Impact sur l'eau potable – Les risques qui menacent notre alimentation

L'étude d'impact produite par EDF Renouvelables comprend une étude hydrogéologique. Elle expose les caractéristiques géologiques et hydrologiques générales de la forêt de Pradelles, et tente d'évaluer l'impact de l'implantation des éoliennes sur la circulation et la qualité de l'eau, tant du fait de leur construction que de leur exploitation. Cet impact étant potentiellement dommageable, elle propose des aménagements de nature à prévenir les risques auxquels ce projet expose ce milieu.

L'habitation "la Pouzzolane" (St-Paul-de-Tartas) à 700m de l'éolienne E 4

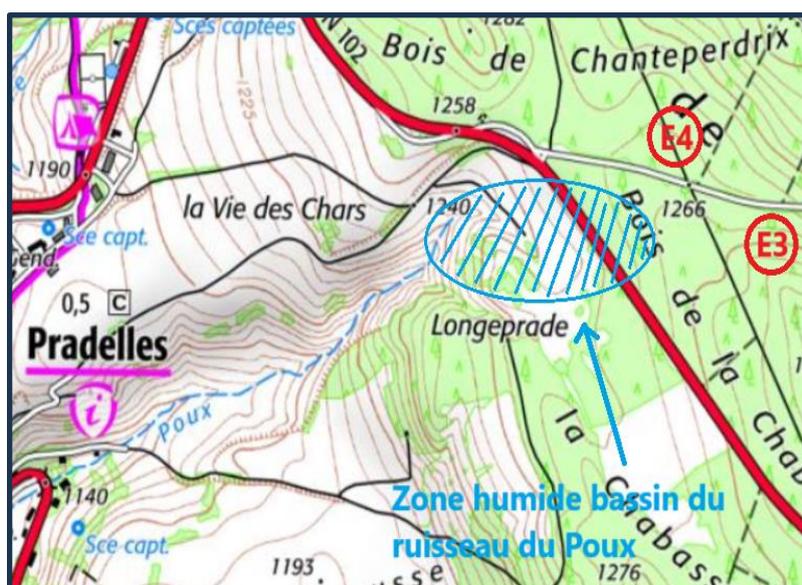
1 – L'absence de développements significatifs sur la desserte des habitats de Bel Air (Pradelles) et de la Pouzzolane (Saint-Paul), situés au nord-est de la zone d'implantation, les plus proches de l'éolienne E4 (0.7 à 1 km), dont deux sont permanents. Quel sera l'impact du projet sur leur alimentation en eau respective

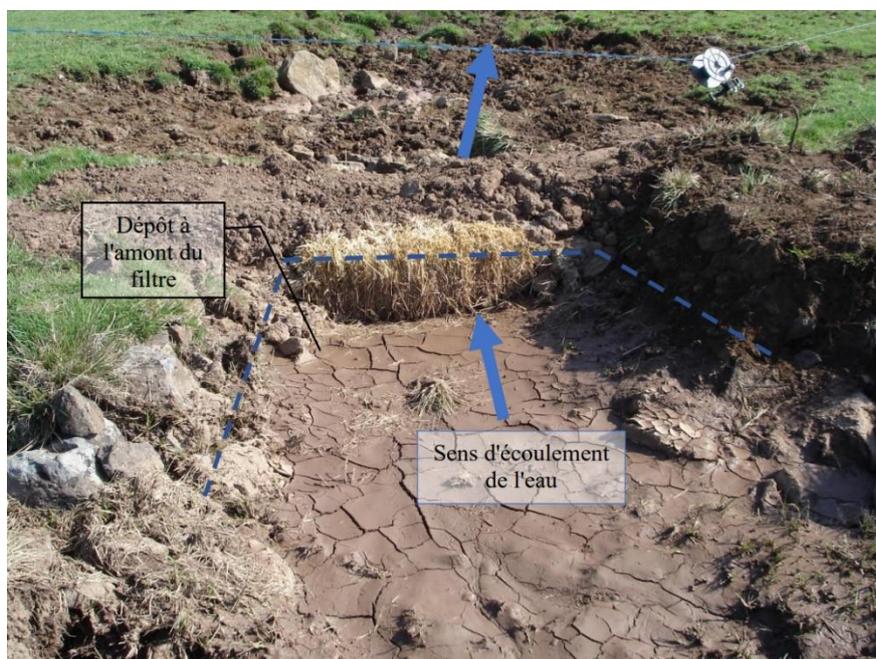
L'étude expose que l'intensité de cette perméabilité se traduit par « **l'absence de parcours d'écoulement ou de zones humides**, caractéristiques qui distinguent ce site par rapport à d'autres de même nature géologique ».

Cette dernière affirmation de l'étude d'EDF renouvelables n'est pas exacte. **Quelques zones humides sont présentes en permanence** dans l'étendue de la Chabassole et participent à la biodiversité
